## サーバーラック SSR2 シリーズ等の放熱穴の仕様変更のお知らせ

当社のサーバーラック SSR2 シリーズ等や、ネットワークラック SNR2 シリーズの組換記号品（ベンチレーション仕様ドア、後板、天板）の放熱穴の仕様を変更させていただきます。何卒、ご理解とご了承を賜りますよう、よろしくお願い申し上げます。

## 変更内容

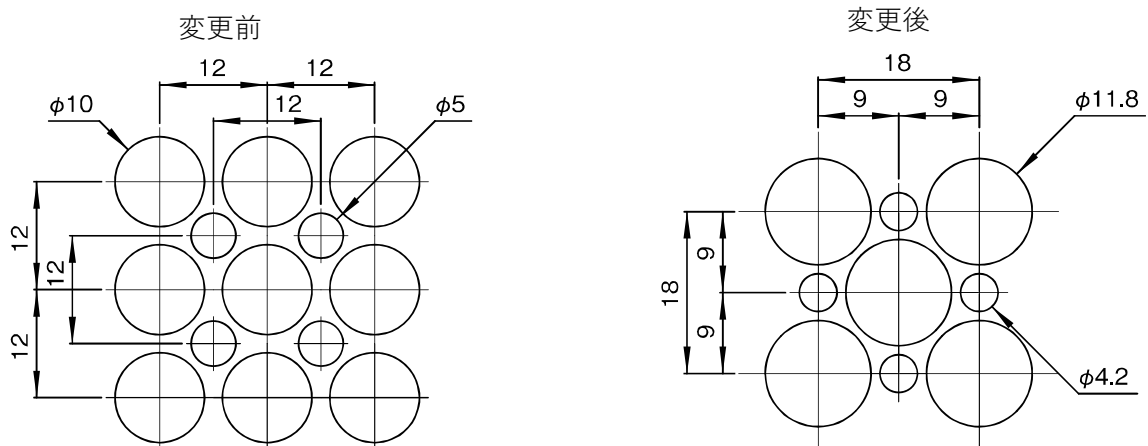
- ・サーバーラック／分割サーバーラック SSR2 シリーズ 全機種
- ・サーバーラック SSRG シリーズ 全機種
- ・ハイサーバーラック SSRH シリーズ 全機種
- ・ネットワークラック SNR2 シリーズ組換記号 ※括弧内は仕様変更後の組換記号  
ドア FDRV (FDRV2) FDLV (FDLV2) FDDV (FDDV2)  
RDRV (RDRV2) RDLV (RDLV2) RDDV (RDDV2)  
後板 RPVS (RPV2)  
天板 TPV (TPV2) THV (THVS) THV2 (THVD)

2019年5月ご注文分より順次
